Commune Chambéry (73)

Modification n°10 du PLU

Notice de présentation

Dossier d'approbation annexé à la délibération du 27 juin 2019

3.1. Modification du document graphique

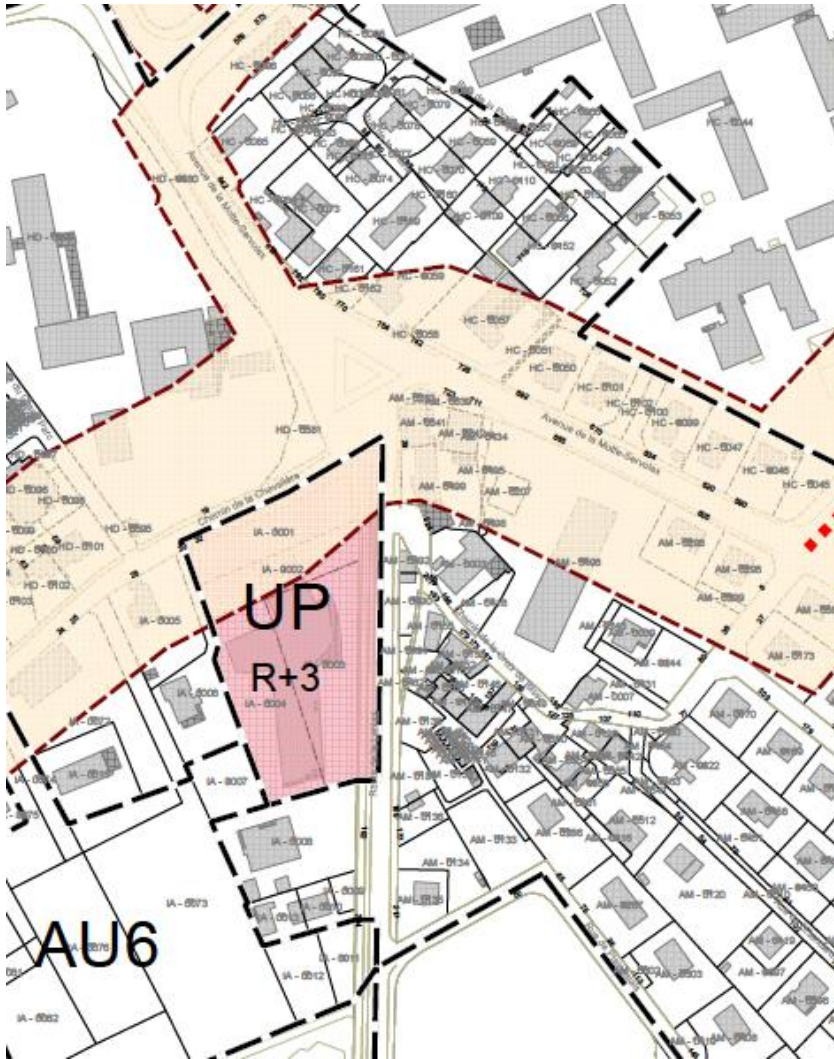
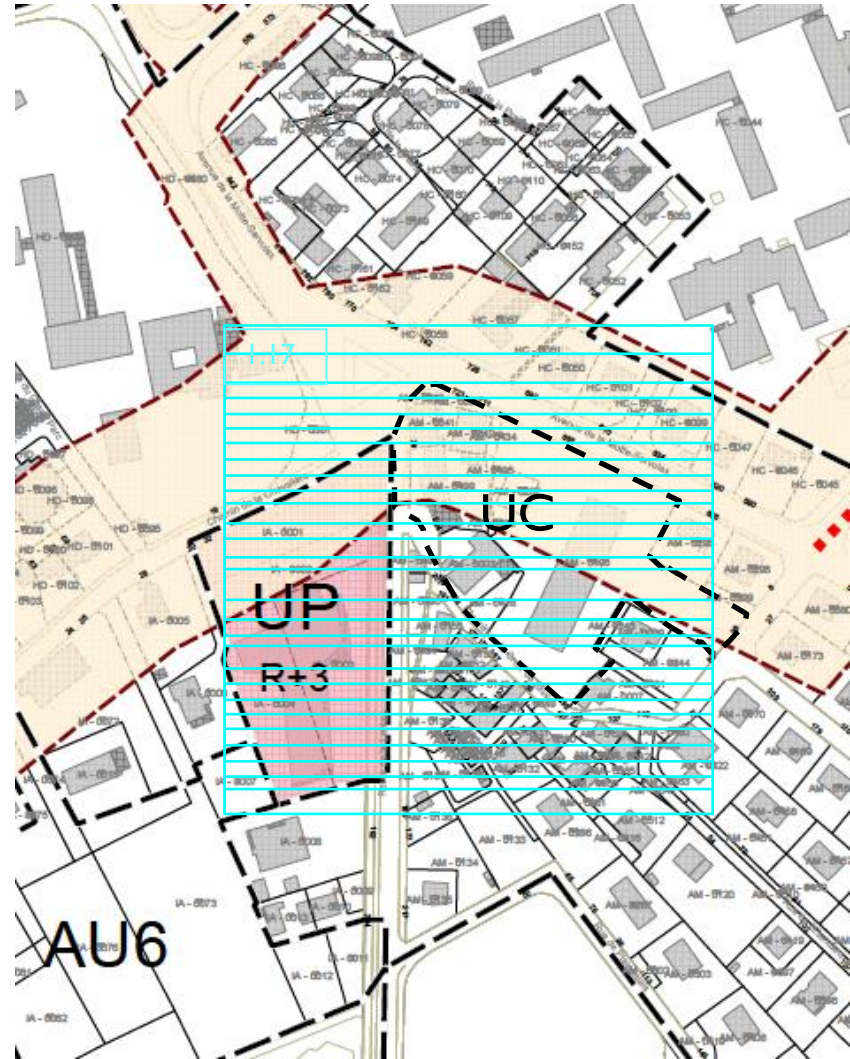
Le secteur Bissy - La Croix fera l'objet d'opérations de renouvellement urbain au cours des prochaines années, notamment suite à la fermeture de l'établissement des Charmilles. Afin de cadrer ce renouvellement et de contribuer à la densification d'un secteur porteur de centralité et bien desservi par les transports en commun, il est proposé de modifier le zonage et d'inscrire une orientation d'aménagement et de programmation dans le PLU.

Le nouveau zonage proposé est la zone UC :
Il s'agit d'une zone d'extension de moyenne densité, destinée à recevoir des habitations, en ordre discontinu, avec les services et les commerces d'accompagnement, ainsi que des activités non nuisantes et compatibles avec le caractère résidentiel de la zone.
La hauteur est limitée à R+4 maximum (4 étages).

Proposition de modification du document graphique

1.17 Secteur Bissy - La croix

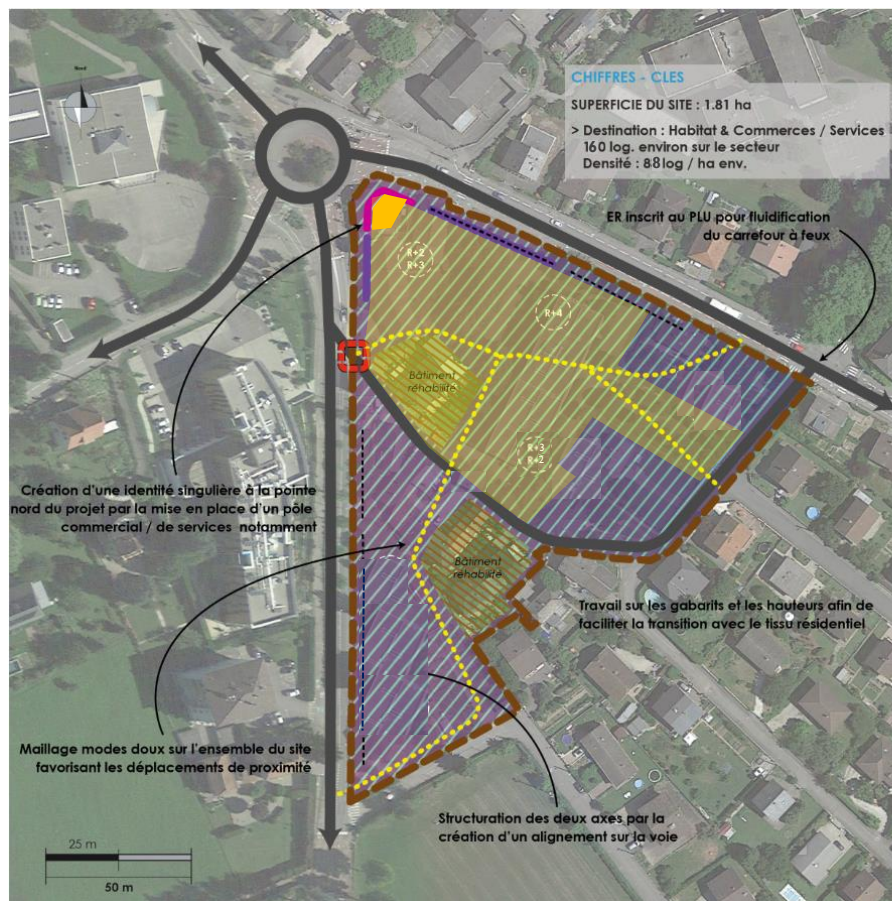
Afin d'accompagner le changement de zonage il est proposé d'ajouter une orientation d'aménagement et de programmation précisant la programmation, les caractéristiques du bâti et les conditions de circulations et déplacement.

- Structurer les voies principales existantes (avenue de La Motte-Servolex et route de Labiaz) par la création d'un front bâti ;
- Travailler sur les gabarits et les hauteurs des futures constructions par une réflexion portée sur les densités proposées afin de garantir des transitions douces avec le tissu résidentiel en continuité ;
- Conserver le bâtiment de l'ancienne mairie de quartier

- S'appuyer sur le chemin de la Croix de Bissy pour desservir le site ;
- Prévoir un maillage modes doux favorisant les déplacements de proximité au sein de l'opération et créant du lien vers les quartiers environnants ;

4.1. Modification du périmètre de la zone UE-5

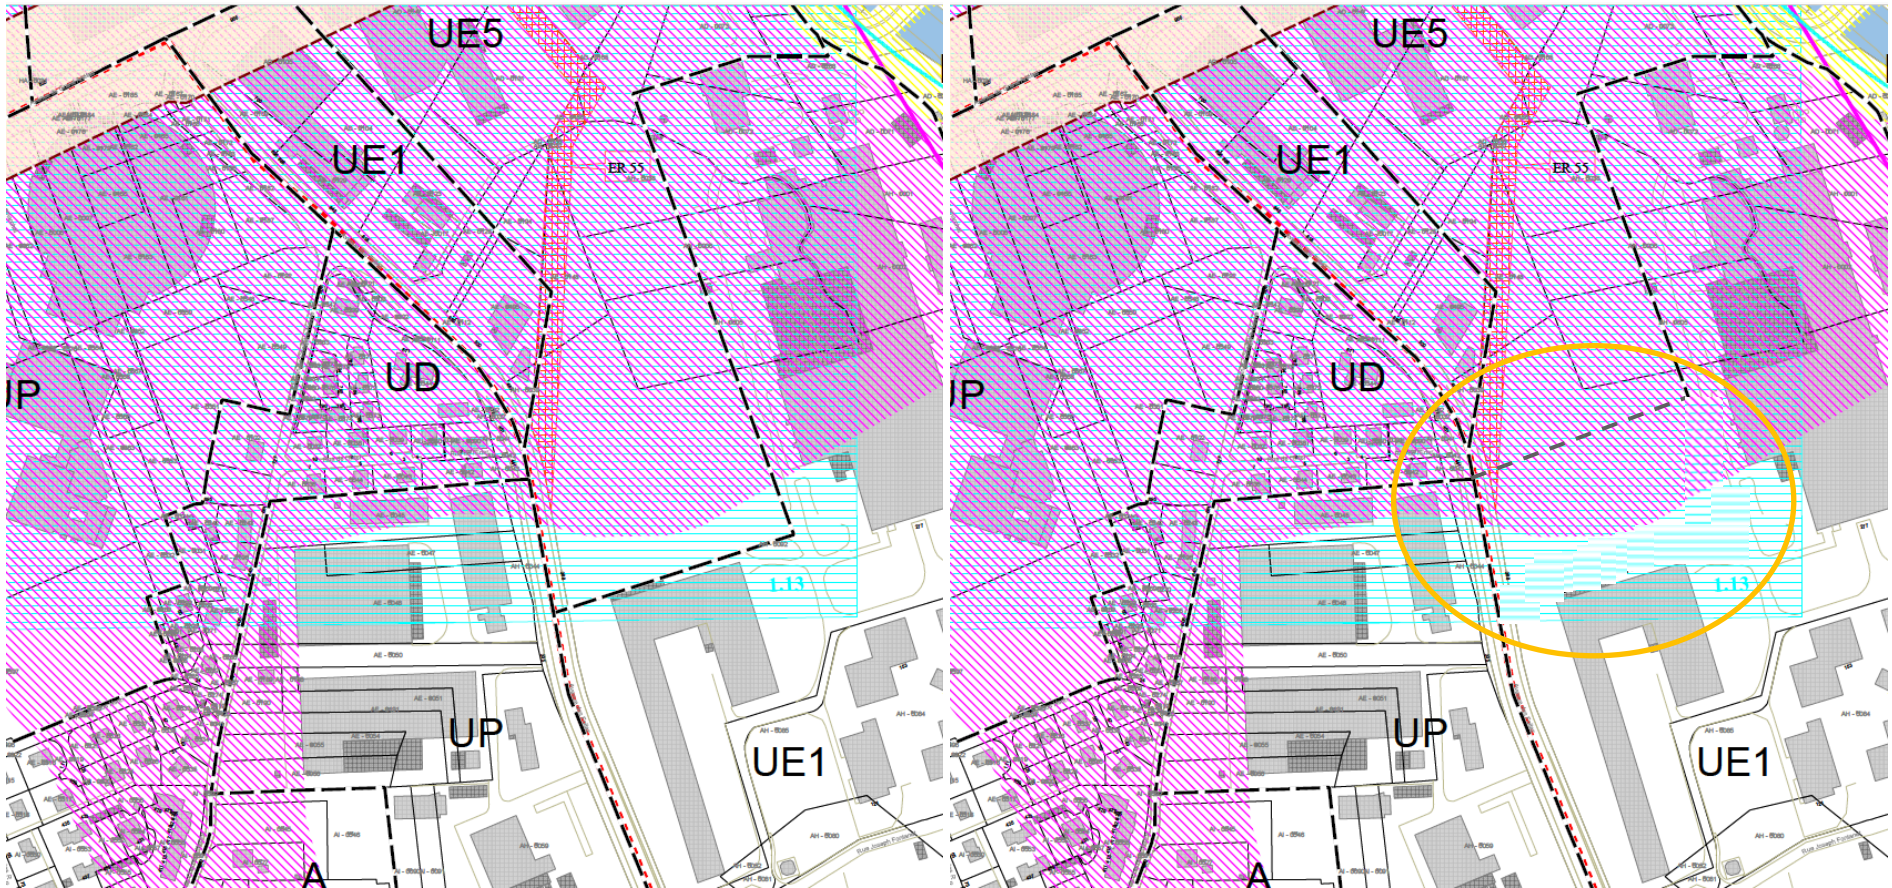
Le périmètre de ce secteur doit aujourd'hui être modifié afin de permettre l'évolution des entreprises situées en limite sud de la zone, en ne limitant pas la réalisation de surface de bureaux. Il est donc proposé de réduire le périmètre de la zone UE-5.

Le périmètre de la zone UE-5 est réduit au profit de la zone UE-1, zone destinée à favoriser principalement l'accueil d'activités économiques à caractère industriel ou artisanal, à l'exception des commerces de détail dont la construction n'est pas autorisée. Contrairement à la zone UE5, la zone UE1 permet la réalisation de bureaux sans limitation de surface.

Proposition de modification du document graphique

4.2. Modification de l'Orientation d'aménagement et de programmation du secteur Phare

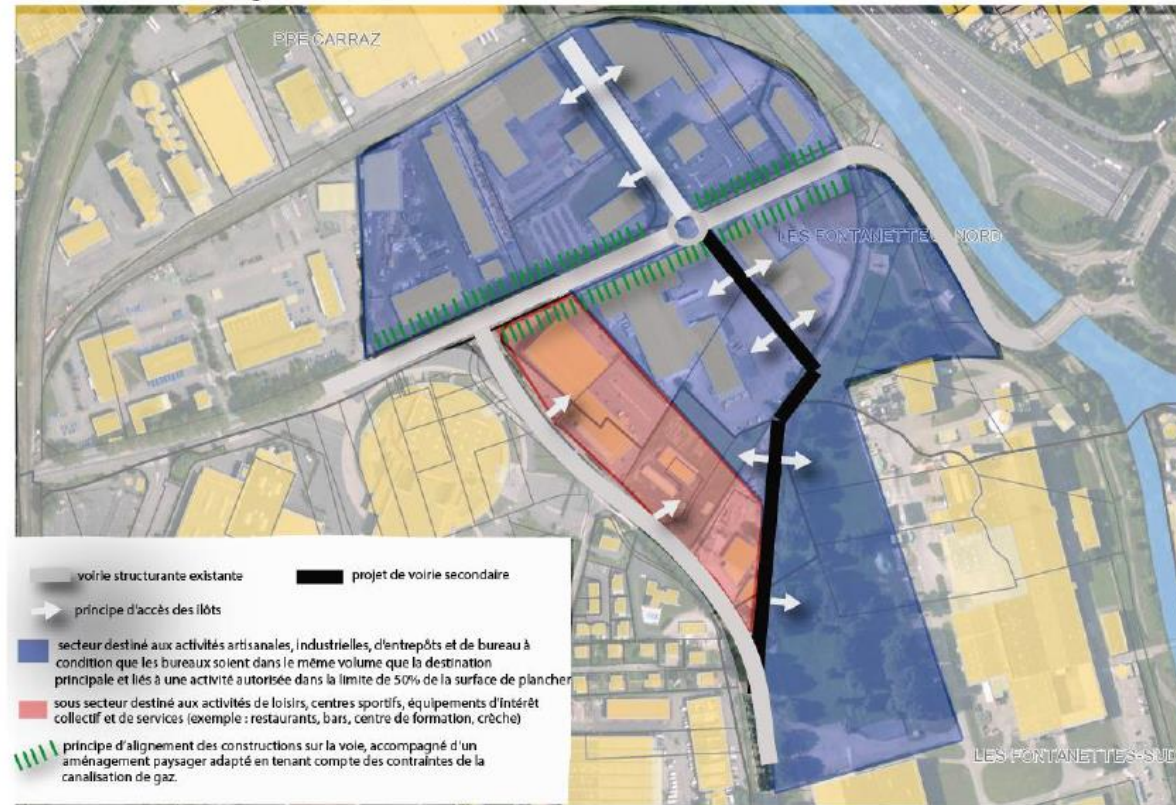
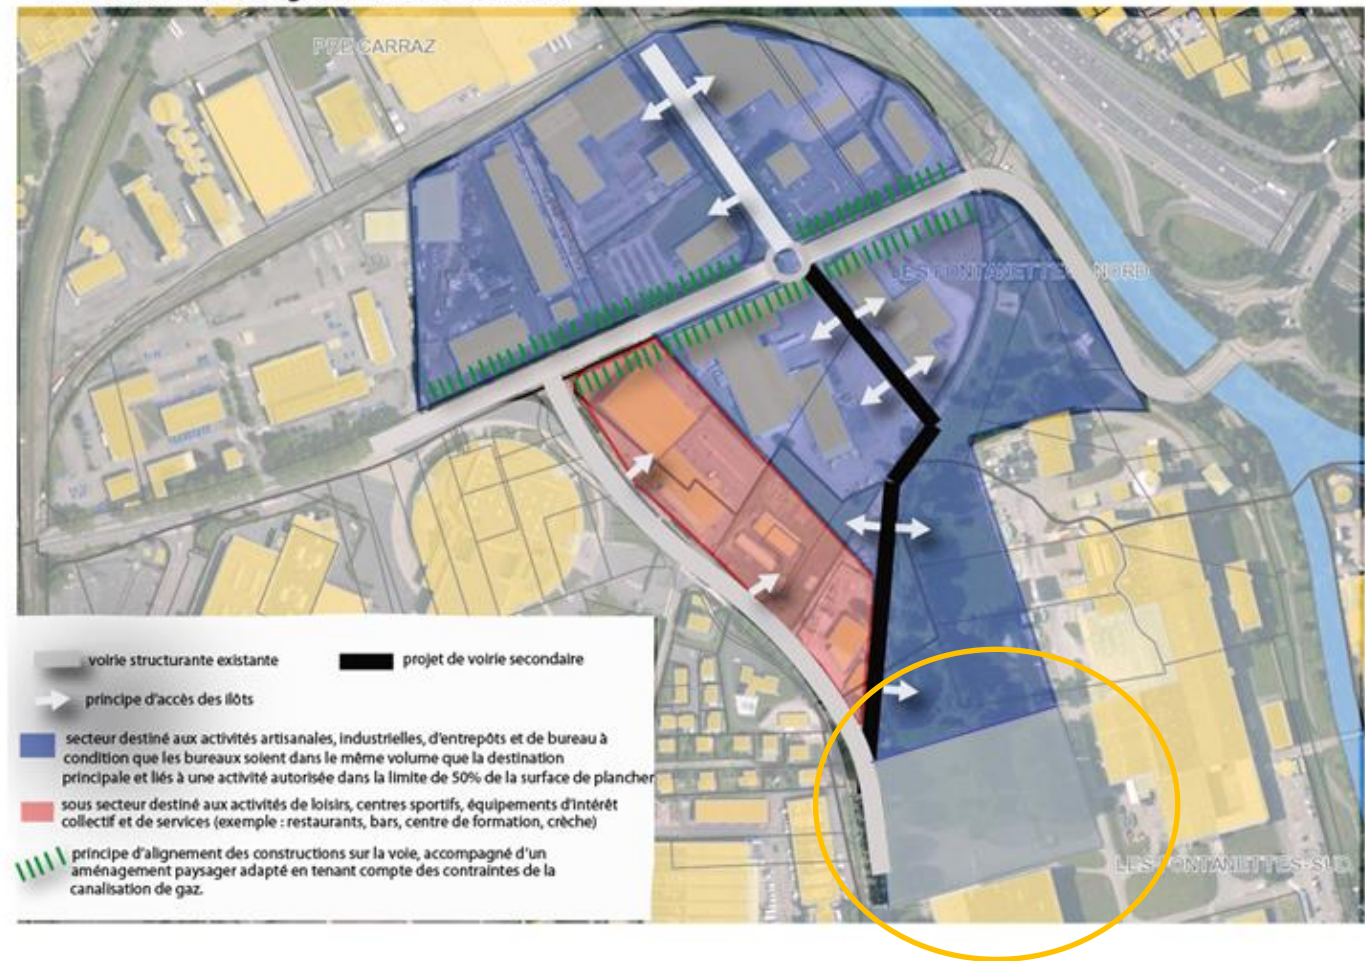
Le périmètre de l'OAP est modifié afin de permettre la réalisation de bureaux sans limitation de surface.

Proposition de modification de l'OAP
